# JARDINES DE LA MITRA, S. A.

Panamá, 24 de enero de 2023

**MODIFICACION A ESTUDIO DE IMPACTO  
AMBIENTAL CATEGORIA II**

MODIFICACIÓN AL EsIA: JARDINES DE LA MITRA

Figura 1. Vista general del Modelo Hidráulico Aislado para el escenario actual

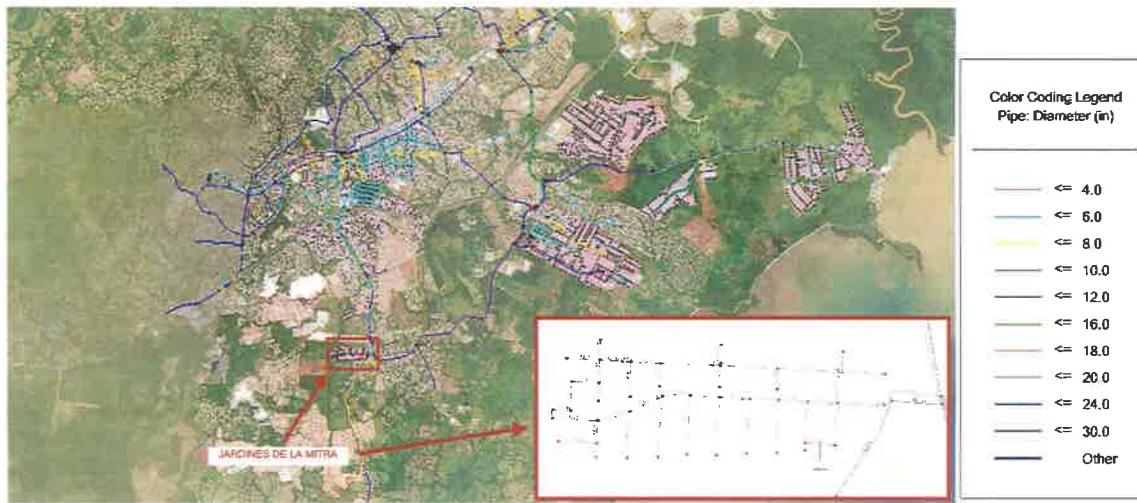
- Escenario actual (Figura 1), donde se evaluaron las presiones actuales del sistema.
- Escenario Jardines de la Mitra (Figura 2), donde se evaluó el impacto del residencial en las presiones del sistema, incluyendo la red y la demanda del proyecto. Por simplicidad en la simulación de este último escenario, se utilizó un tanque con capacidad de 189 m<sup>3</sup> (50,000 galones).
